TECH TIP 006

E6/TT006 v1.0
2014/12

6PK1140SF – 6PK1070+T38427

VAG 1.6 DIESEL: CAYB & CAYC + KLIMAANLAGE

ABB. 1

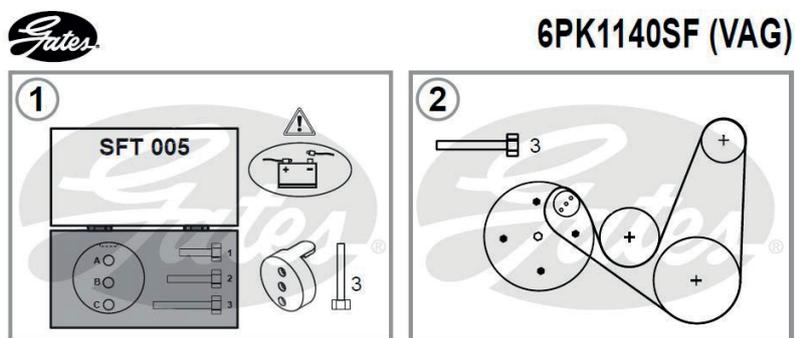
Im Gates Sortiment finden Sie Stretch-Fit™ Riemen für ältere Anwendungen, die noch nicht angepasst wurden. Montageanweisungen und Hinweise zu den benötigten Werkzeugen sind auf die Innenseite der Umverpackung gedruckt, aber auch im Online-Katalog abrufbar. Abb. 1 zeigt die ersten Verfahrensschritte.

ABB. 2

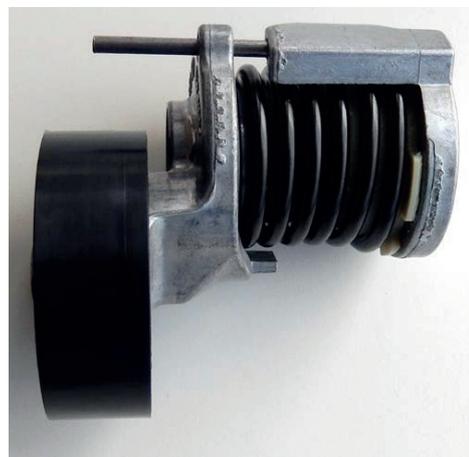
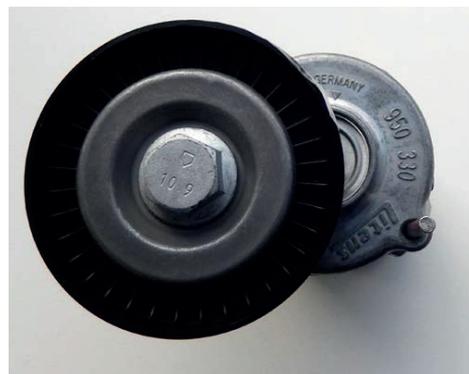
Änderungen an den VAG 1.6-Dieselmotoren vom Typ CAYB und CAYC betreffen ab Oktober 2009 gebaute Modelle mit Klimaanlage. Herkömmliche Keilrippenriemen ersetzen die bisherigen elastischen Riemen.

Für ab Oktober 2009 gebaute Modelle empfiehlt Gates den Einbau des Riemen 6PK1070 zusammen mit der Spannrolle T38427. (Abb. 2 und 3).
